**Mémoire
réponse**

LOTISSEMENT DU GOLF ET VOIE D'ACCES A VILLELE – SAINT-PAUL (974) CBO TERRITORIA

ÉTUDE D'IMPACT SUR L'ENVIRONNEMENT

06/11/2017

Description des voiries du lotissement :

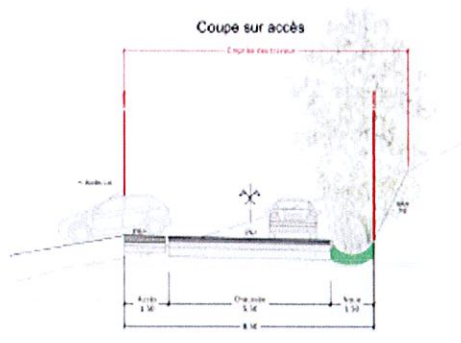
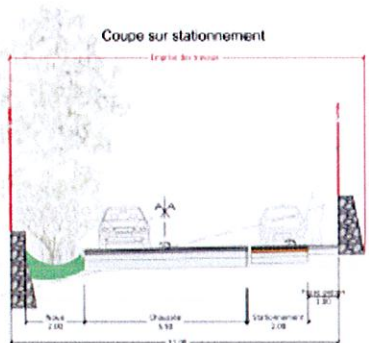
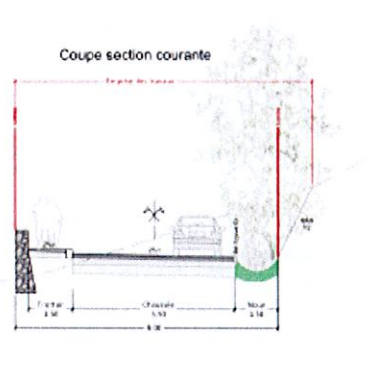
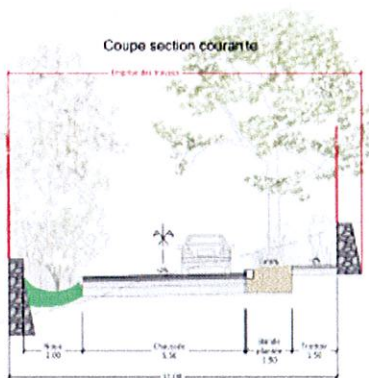
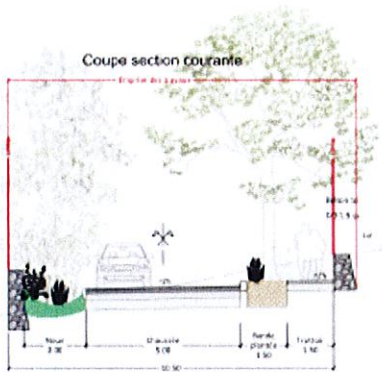
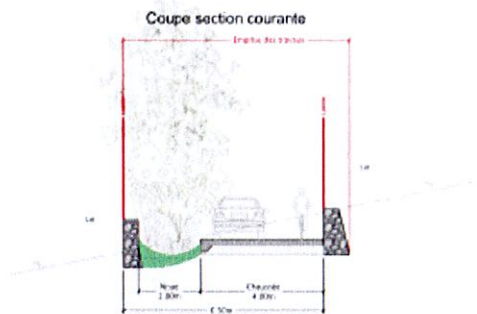
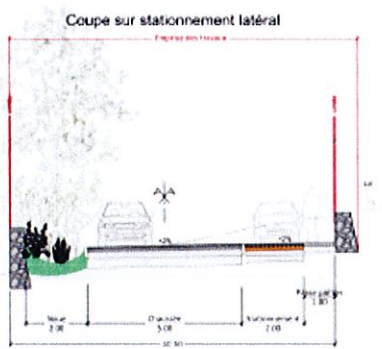
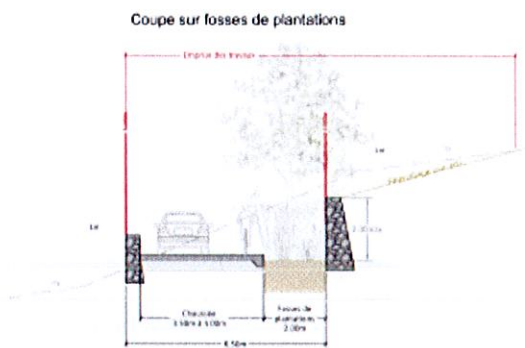
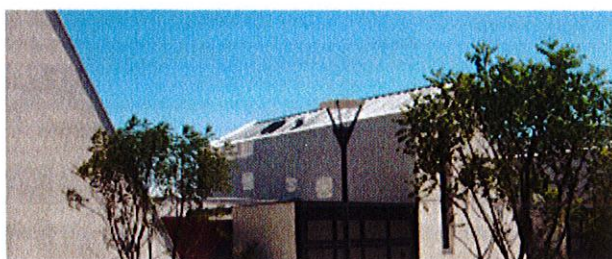
Concernant les deux voies connexes au lotissement, à savoir la voie de liaison avec la route départementale (RD 100 – voie cannière) et la voie de raccordement au site du « Golf du Bassin Bleu », elles sont situées en partie en zone naturelle (liée à la traversée des ravines), ainsi qu'en zone agricole au PLU. Sachant que l'étude d'impact se limite à énoncer (en page 118) que sont admis sous conditions en zone agricole A « *les constructions et installations nécessaires à l'exploitation agricole ainsi que les constructions et installations nécessaires à des équipements collectifs ou à des services publics, dès lors qu'elles ne sont pas incompatibles avec l'exercice d'une activité agricole, pastorale ou forestière dans l'unité foncière où elles sont implantées et qu'elles ne portent pas atteinte à la sauvegarde des espaces naturels et des paysages* », la démonstration de la compatibilité des voies de raccordement au règlement des zones concernées n'est donc pas effectuée. Aussi, des précisions sont à apporter sur ce point.

Concernant les voies connexes, les éléments fournis dans le cadre de l'étude d'impact (cf. tableau présenté p.118) sont complétés :

Trois typologies de voies composent la trame viaire du projet. Chacun des types de voie est adapté à sa fonction future, au trafic afférent, et à l'image urbaine et paysagère attendue.
